平成29年5月10日に開催しました「しながわ区民公園中央ゾーン（西側）における公園改修工事および保育園設置工事説明会」において頂いたご意見と区の考え方について、お知らせいたします。

しながわ区民公園西側園路 変更図

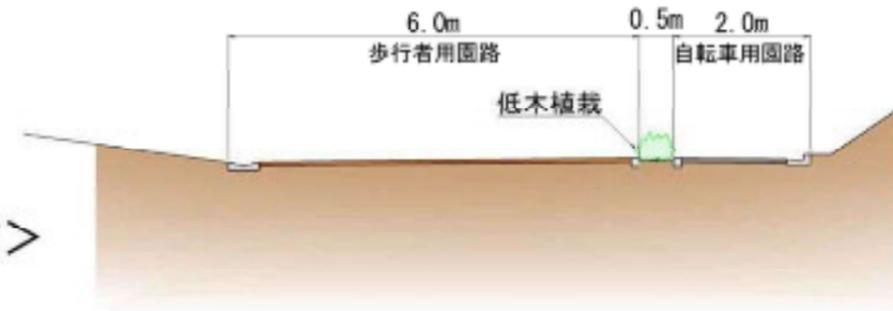
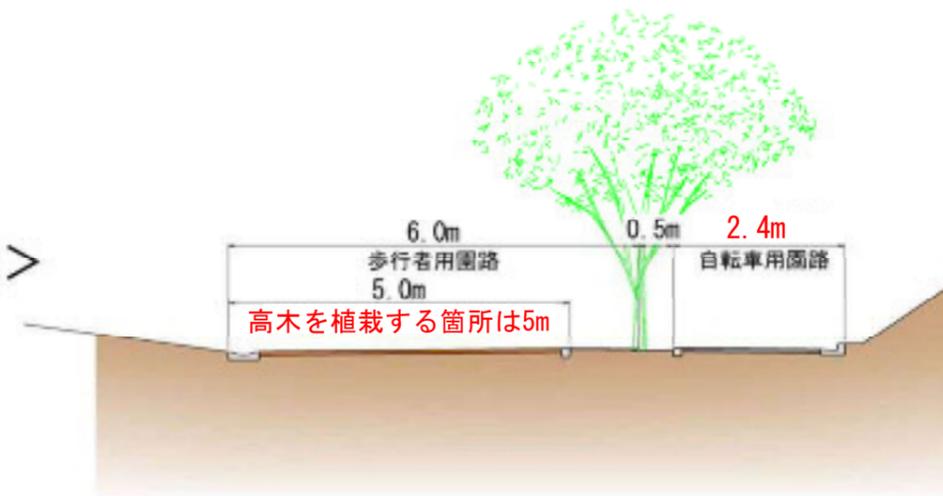
ご意見の内容	ご意見に対する区の考え方
A：自転車用園路に関するご意見	
昨年度整備された箇所をみると幅が2mも無く、子どもの通行もある中では擦れ違いが困難で危ない。	2mの幅の中には、排水溝や植樹帯の縁石を含んでいます。2mの幅は、道路上に自転車道を設ける場合の基準を準拠したものです。2mでは危ないという意見があることから、現況の2.4mの幅で整備を行います。
分離帯の植栽が自転車用園路に張り出した場合、自転車の通行が困難になり危ない。	分離帯の植栽は適切に管理してまいります。
B：歩行者用園路に関するご意見	
幅が6mも必要ないのではないか。どのような基準で計画をしているのか。	広域避難場所の機能を有することから、幹線園路については、大型緊急車両がすれ違い可能な幅員を確保する目的で幅を6mとしています。また、防災公園の計画・設計に関するガイドラインの基準を参考にして設計しています。
すれ違い可能な箇所を設ければ、6mよりも狭くていいのではないか。	災害時のことを考慮し、6mを基本とします。ただし、分離帯に高木を植樹する箇所につきましては、部分的に5mとし、植栽のスペースを確保します。
公園の園路は全てアスファルト舗装になるのか。	中央ゾーン以外の箇所については、改めて計画説明会を実施し、その中で説明してまいります。基本的な考え方としては、バリアフリー化を目的にアスファルト舗装で計画を行います。
C：樹木に関するご意見	
伐採が多いのではないか。公園の樹木が何本程度無くなるのか教えて欲しい。	中央ゾーンに約1,400本の高木がありますが、昨年度と併せて約350本の樹木を伐採し、約60本の樹木を新しく植える計画です。伐採する樹木は、樹勢が弱いもの、密生して将来的に倒木の懸念がある樹木、移植に耐えられない樹木を伐採します。
樹勢が弱っている樹木の伐採は仕方がないが、しながわ区民公園のような森はあまりないので、伐採に応じた植栽をして欲しい。東側の道路は交通量も多く排気ガスが入ってくる。	樹木同士が近すぎる状況もあるため、樹木がきれいな形を保てる植栽を実施し、樹木の成長にあわせて健全な森が再生されるように整備を行います。

歩行者と自転車用園路の間の分離帯に高木を植えて欲しい。	分離帯の幅が50cmと狭いことから、高木の計画はありませんでしたが、ツリーサークルを活用し10m間隔で高木を植樹します。
